改善箇所説明図

【対象車両外観 改善対象部位】

対象部位
浮き上がり防止装置(赤色:ストッパ、黄色:ロックピン)

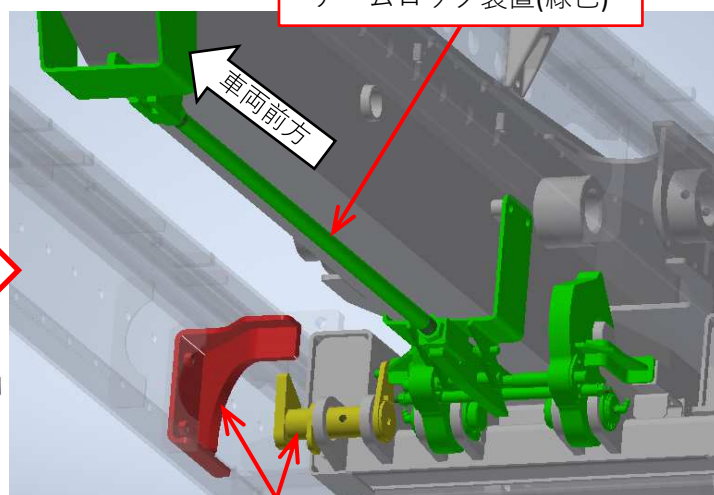
脱着装置付きコンテナ専用機能を有する自動車のコンテナ脱着動作時のダンプアームの浮き上がりを防止する装置において、設計検証不足、製造管理不足及び検査工程における確認不足のため、ストッパとロックピンとの隙間が不十分なものがある。そのため、ダンプ動作時に当該装置が破損し、そのままの状態で使用を続けると、最悪の場合、走行中に当該部品が脱落し交通の妨げになるおそれがある。

全車両、浮き上がり防止装置を対策品に交換する。また、アームロックブラケットを点検し、長孔加工されているものは止め止めプレートを追加し、止めナットの締付けを確認する。

変更前	変更後
アームロック装置		
浮き上がり防止装置
